Projet éolien du Haut Vignoble (44)

Réponse à l'avis de la MRAE du 13/01/2021

Ferme Éolienne du Haut Vignoble
233 rue du Faubourg Saint-Martin
75010 PARIS

Annexe 3 : Plans de masse en phase d'exploitation

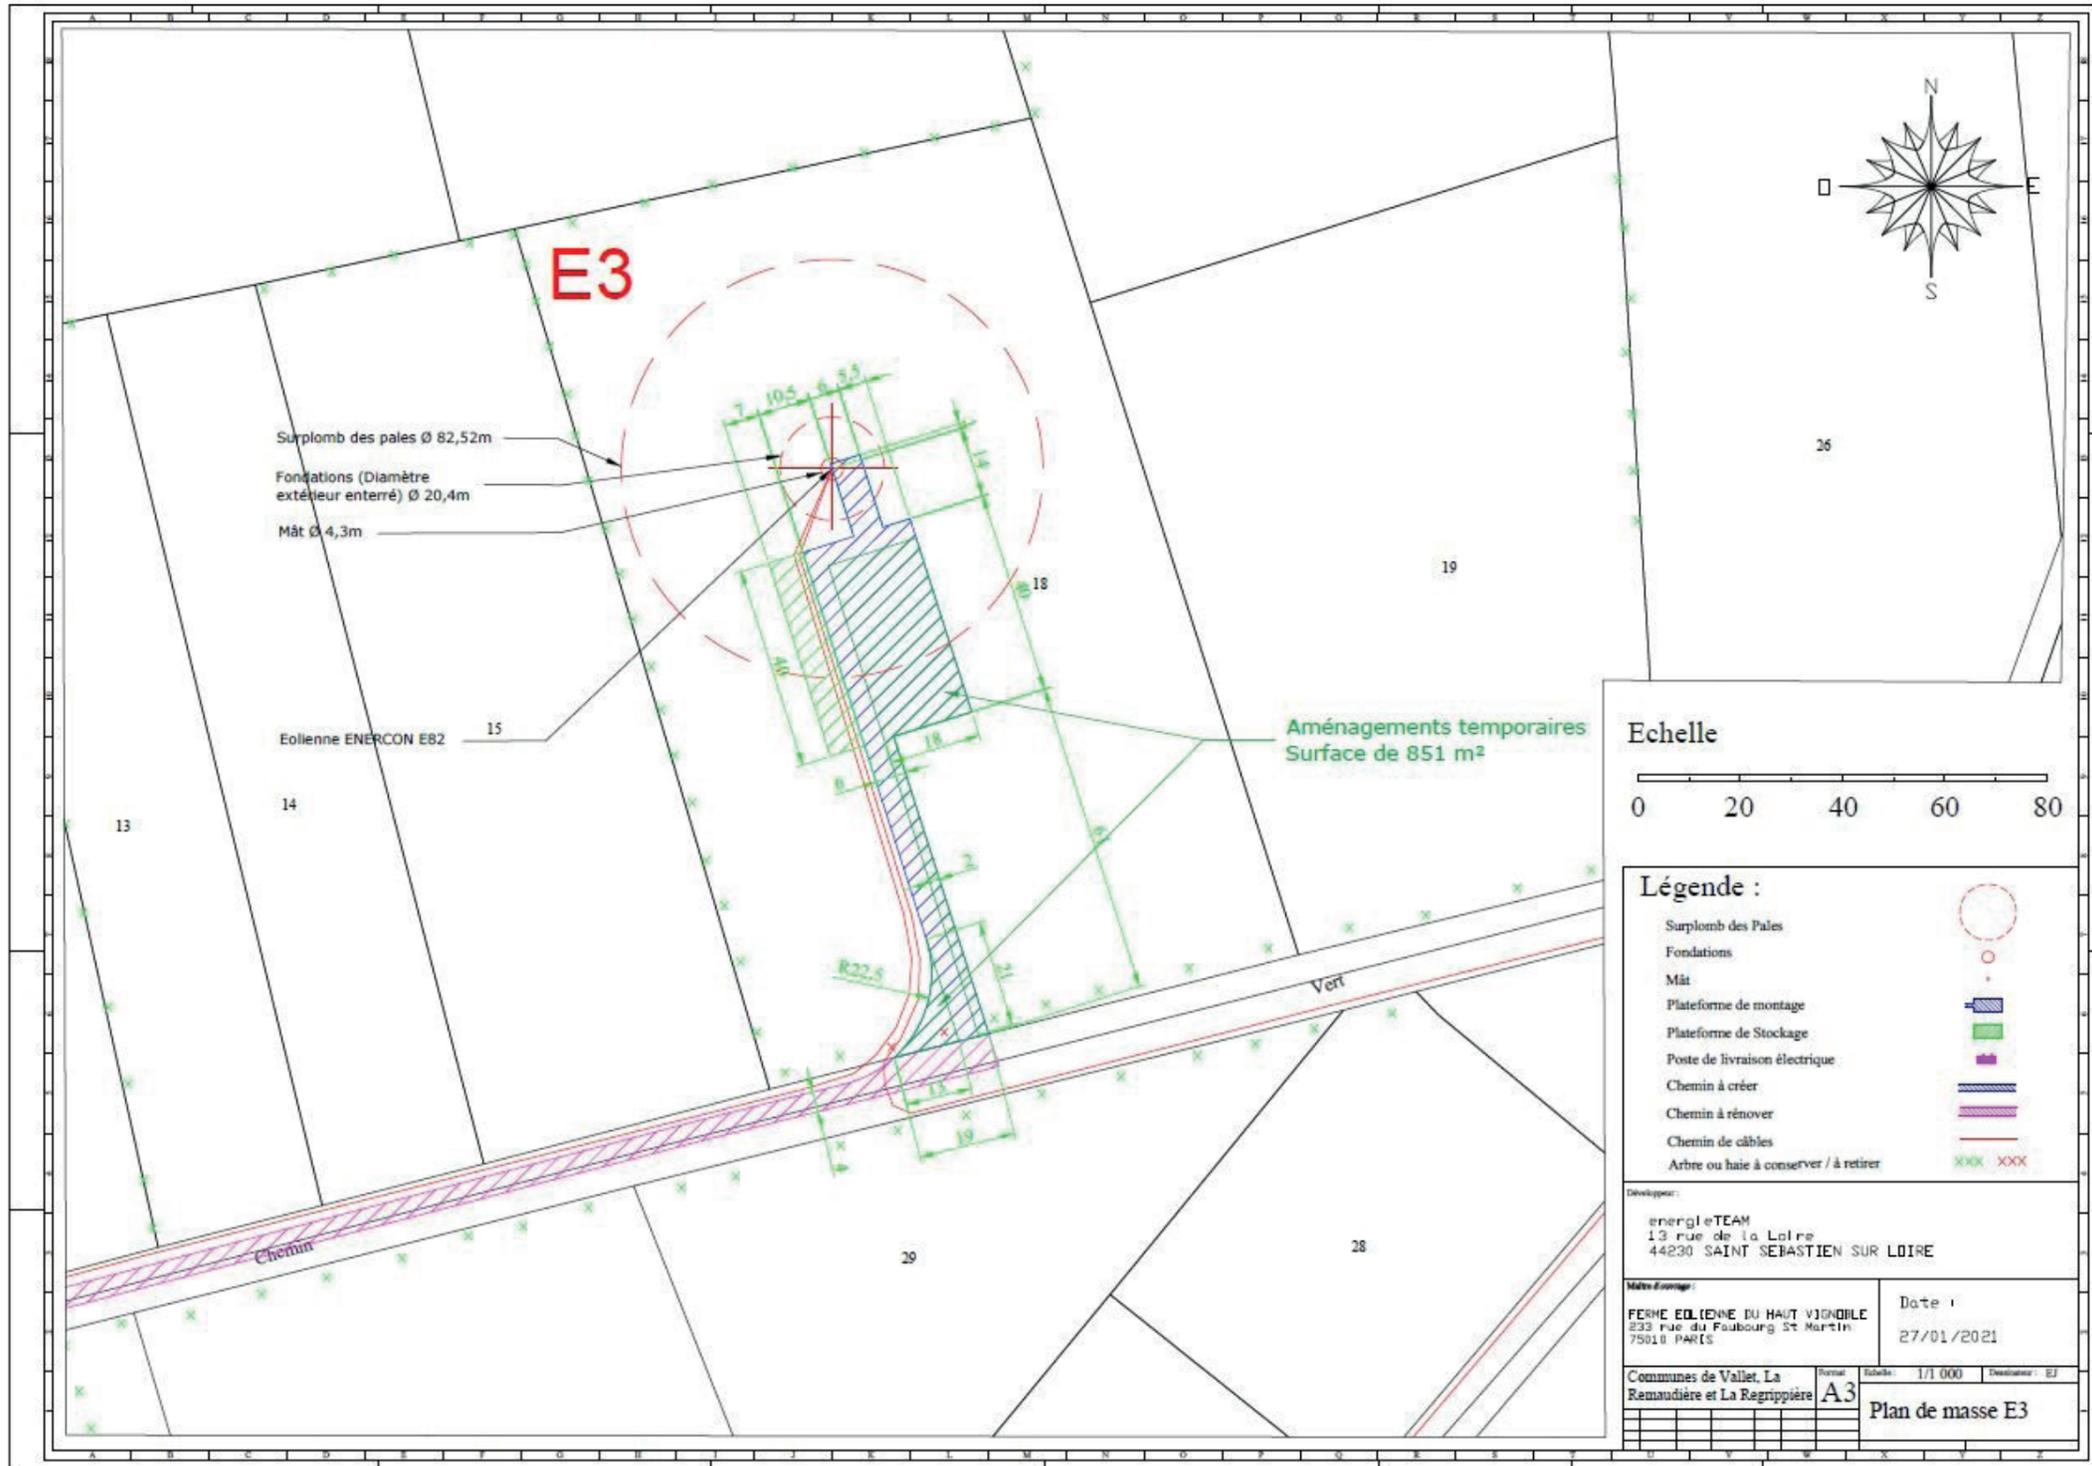
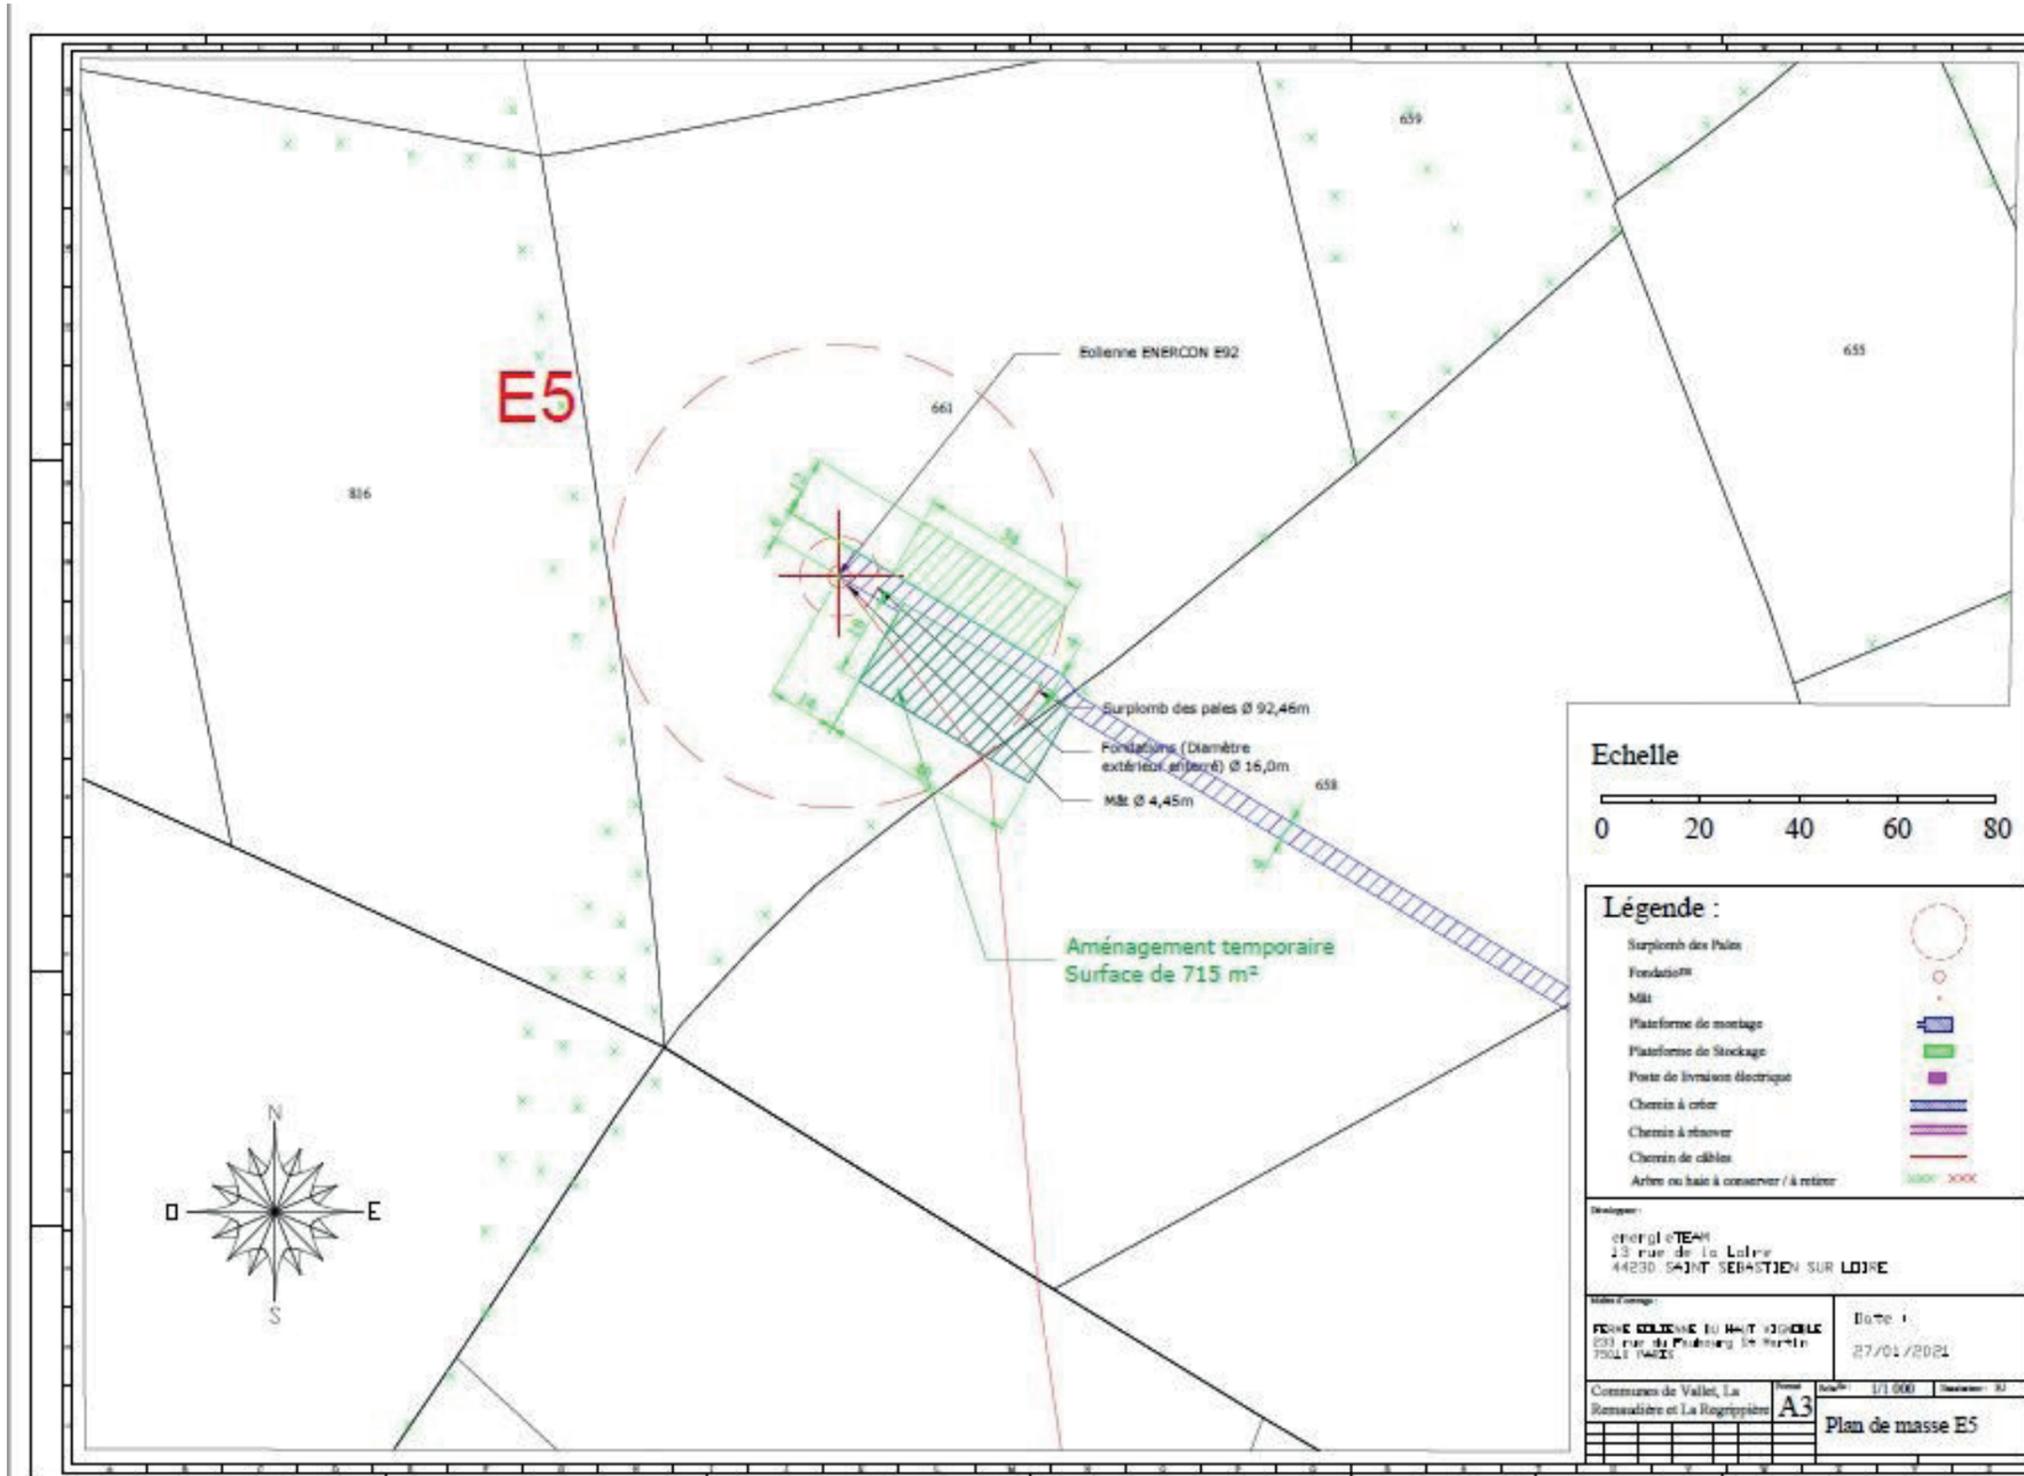
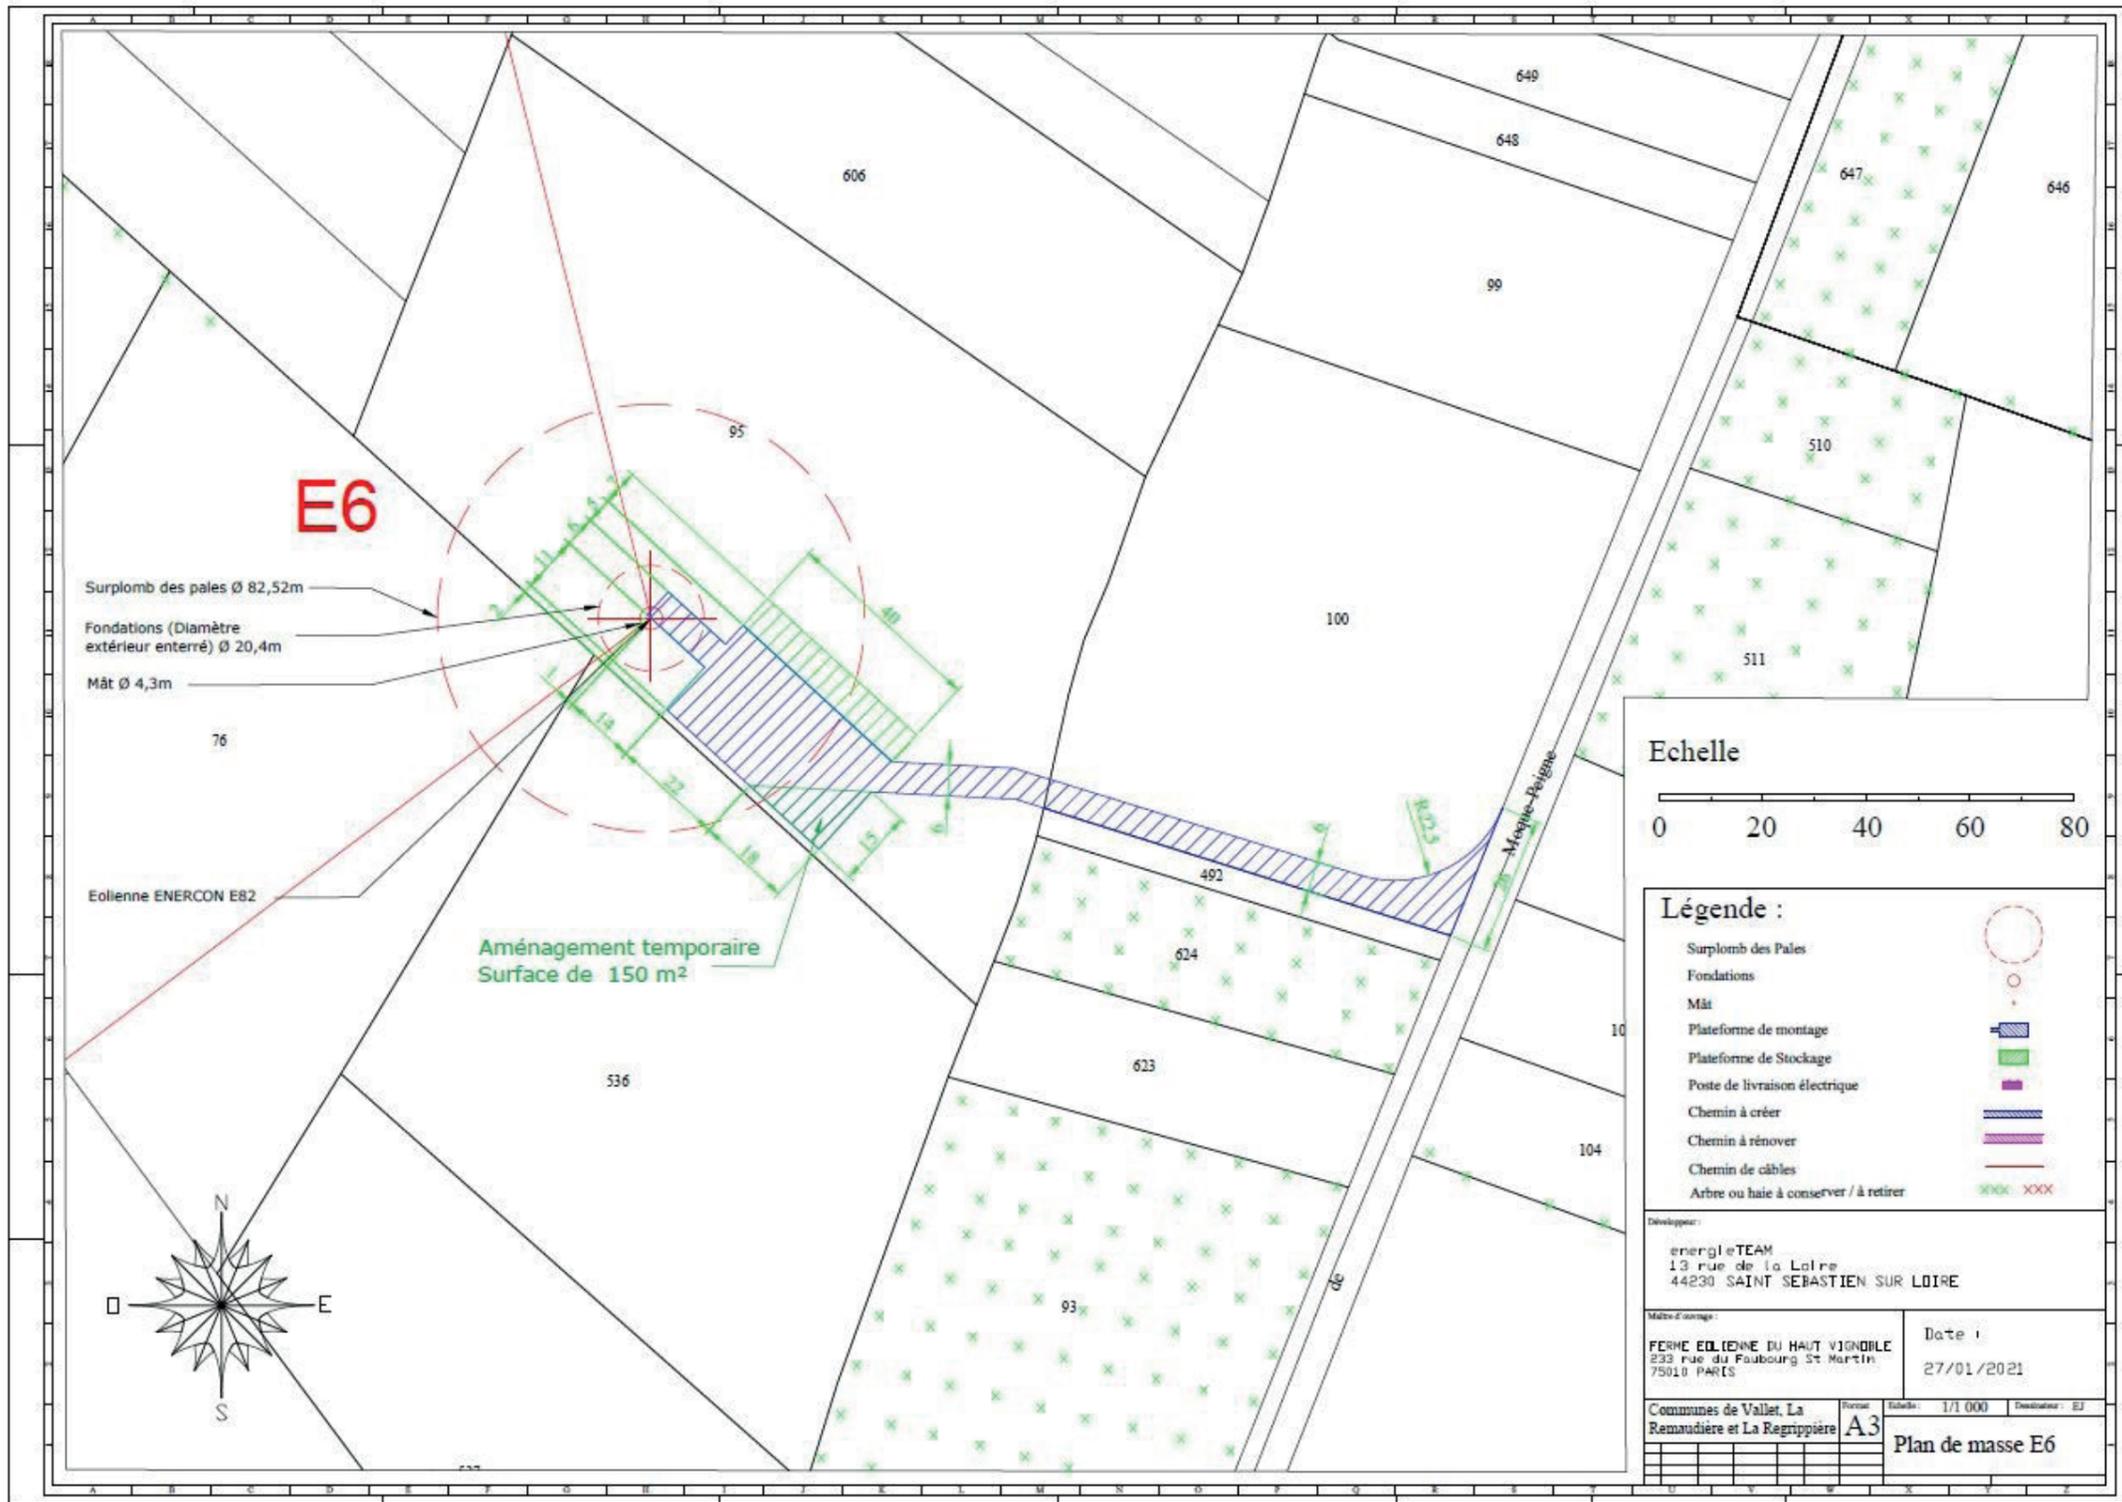
Afin de proposer un projet de moindre impact, nous proposons de limiter au strict nécessaire les aménagements permanents des éoliennes E3, E5 et E6. Les aménagements temporaires pour l'acheminement, le montage et le stockage des éléments des éoliennes seront utilisés uniquement en phase de construction et ne seront donc pas conservés pendant la durée d'exploitation du parc.

L'utilisation de plaques de répartition des charges sera ainsi privilégiée à chaque fois que cela est possible. Cette technique permet de ne réaliser aucun terrassement et par conséquent de ne créer aucun impact significatif sur le sol et le sous-sol.

Ces surfaces représenteront 1523m² (détail de la réduction des aménagements en Annexes 3 et 4). De ce fait, les surfaces en phase d'exploitation impactant des zones humides ne représenteront plus que 1295m² au total pour l'ensemble du projet (contre 1539m² en 2015). La compensation initialement prévue demeure ainsi acceptable.
